Oggetto: [ID_VIP: 8435] **SANTHIA' e CARISIO (VC) – Progetto di un Impianto agrivoltaico denominato e-VerGREEN di potenza picco pari a 76,6 MWp e opere connesse, più contestuale utilizzo agricolo-zootecnico.**

Proponente: EG EDO S.r.l.

Parere tecnico istruttorio della Soprintendenza Speciale per il Piano Nazionale di Ripresa e Resilienza.

TAV.01a - Carta degli elementi di interesse archeologico - particolare

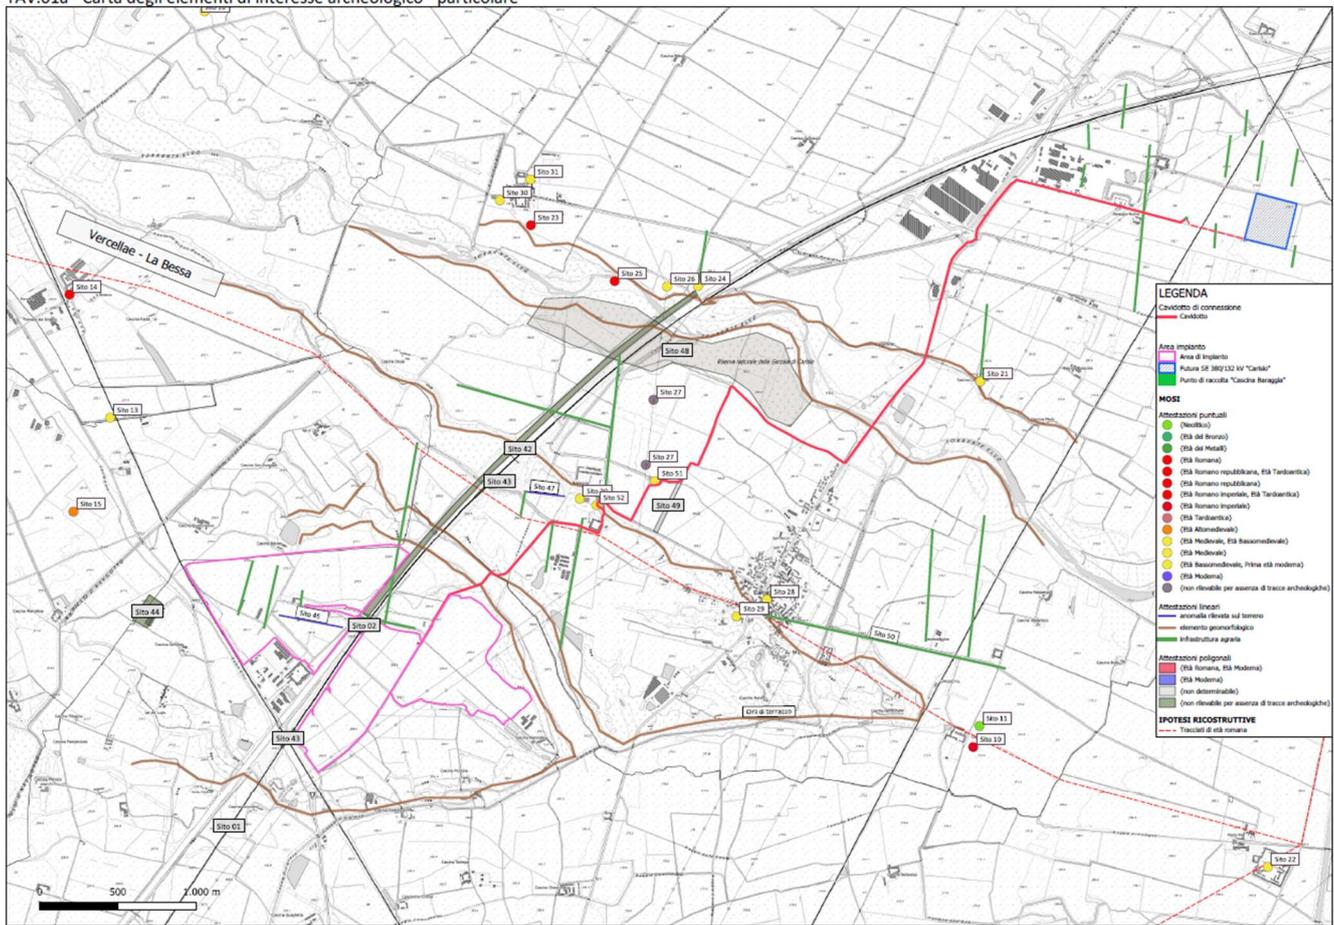
archeologici noti, tutelati *ope legis* ai sensi del combinato degli articoli 91 e 10, comma 1, del D. lgs. 42/2004; tuttavia la Soprintendenza ABAP di Novara segnala che a circa un chilometro a sud-ovest dell'impianto agrivoltaico in progetto, il P.R.G.C. del comune di Santhià (cfr. TAV. AT4.1), individua un'"*area a rischio archeologico*", di cui all'art. 54 delle NTA. La Soprintendenza ABAP nell'ambito delle proprie valutazioni riporta come non possa comunque essere esclusa, date le caratteristiche del territorio dall'elevato potenziale archeologico, la presenza di strutture, manufatti o altre evidenze di natura archeologica nel sottosuolo. Elemento avvalorato anche dagli elaborati di archeologia preventiva redatti dal Proponente; difatto nell'area del sito di impianto e lungo il percorso dei cavidotti sono stati individuati n. 52 siti di interesse archeologico, di cui n. 3 attestazioni lineari, n. 8 attestazioni poligonali e n. 41 attestazioni puntuali (cfr. immagine sottostante). Da segnalare è inoltre, per quanto riguarda il tracciato dei cavidotti, l'attribuzione di potenziale ALTO nel tratto corrispondente all'Area 3, a seguito degli indizi di frequentazione delle aree per la presenza in età romana, a monte del Castello Nebbione, dell'itinerario *Vercellae-La Bessa*.
